Biatorbágy - Hrsz.: 7728/2
Raktárépület Irodákkal
2022.02.17

Tervtanácsi opponensi vélemény

Biatorbágy, Budaörsi utca Hrsz: 7728/2 L2 épület és környezete

**Biatorbágy Városhelyi építészeti - műszaki Tervtanácsa
17/2022. számú állásfoglalása**

Északkeleti Homlokzat

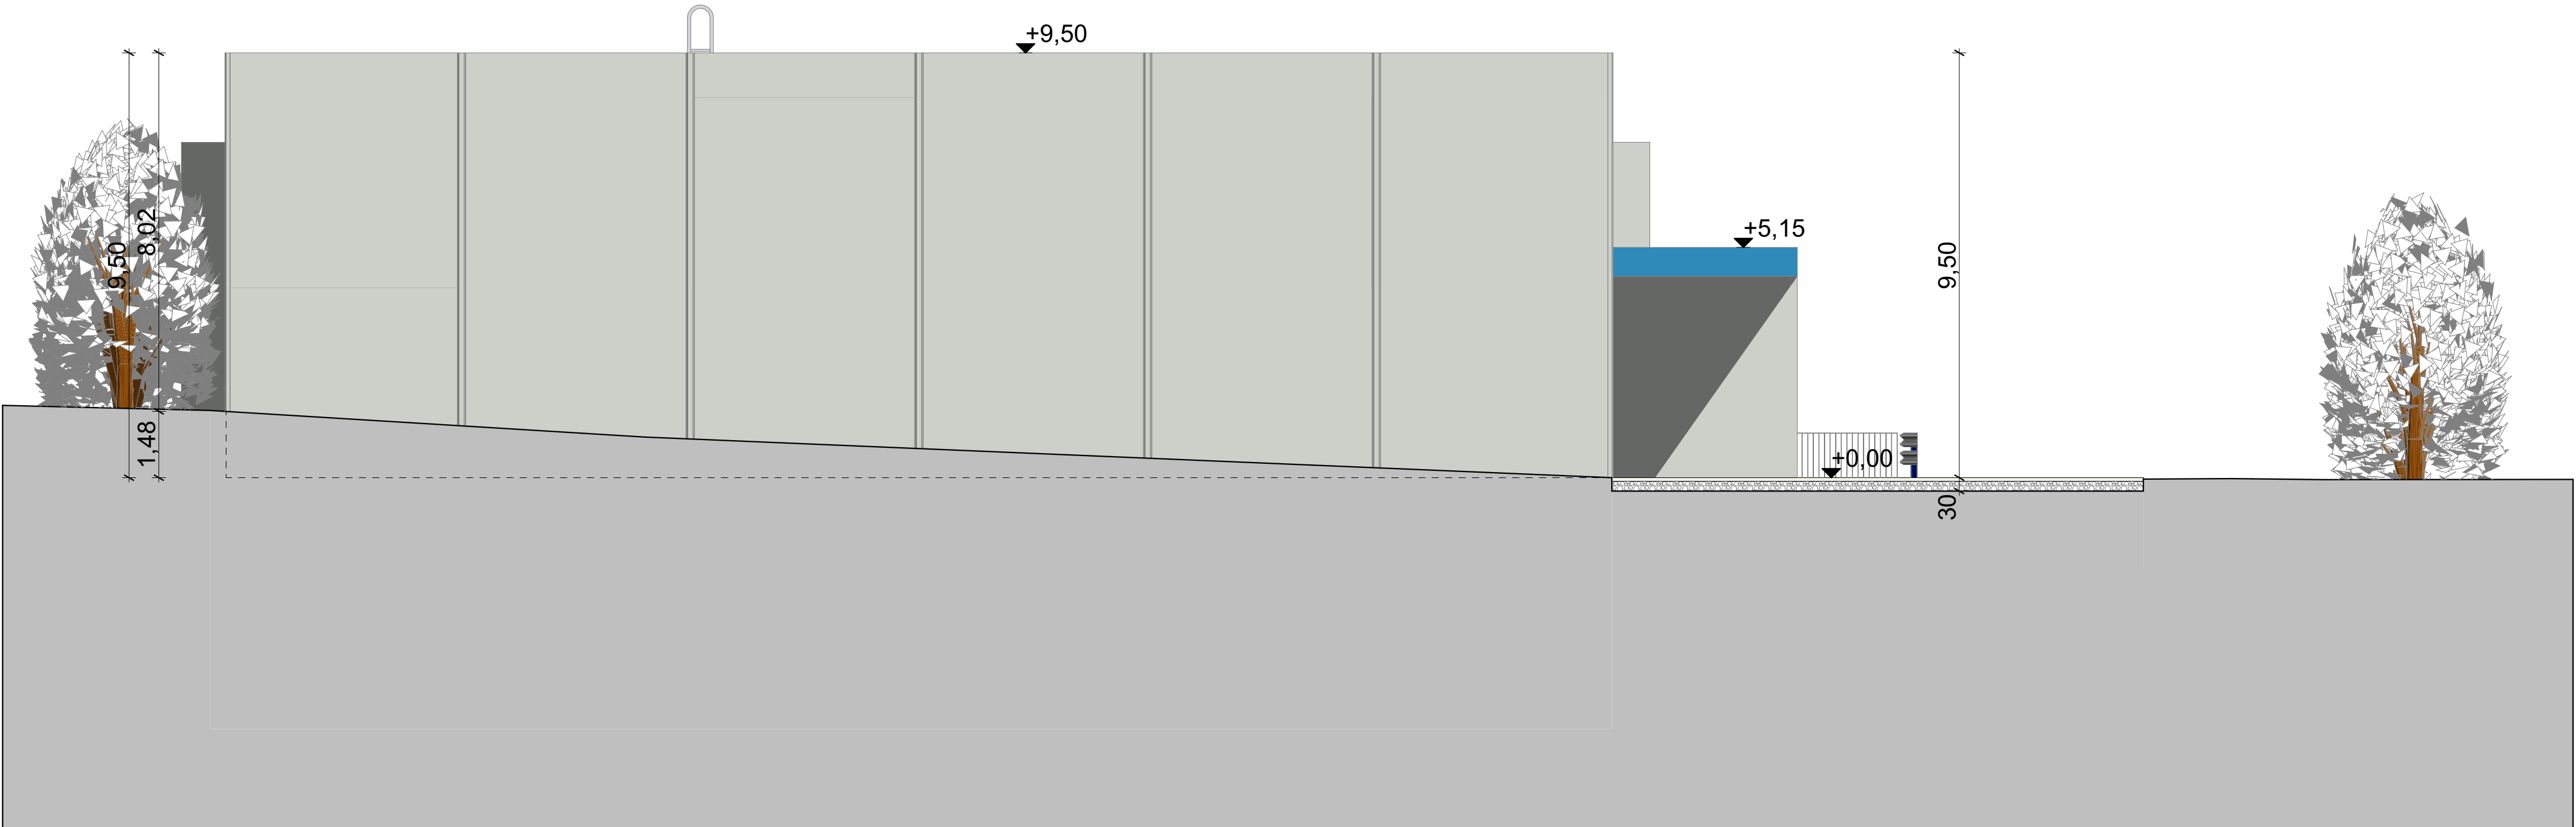
5. Az irodai ablaksorokhoz illesztett **főhomlokzati peremek** (a „kockaformák megbontását célozva) jól funkcionálnak (L1/A, L2); az L1/B esetén is élvezetes a bejárat homlokzat mozgalmassága.

A homlokzatot tagoló párkányelemek a falfelületekhez képest kontrasztosabb színeképzéssel alakítandók.
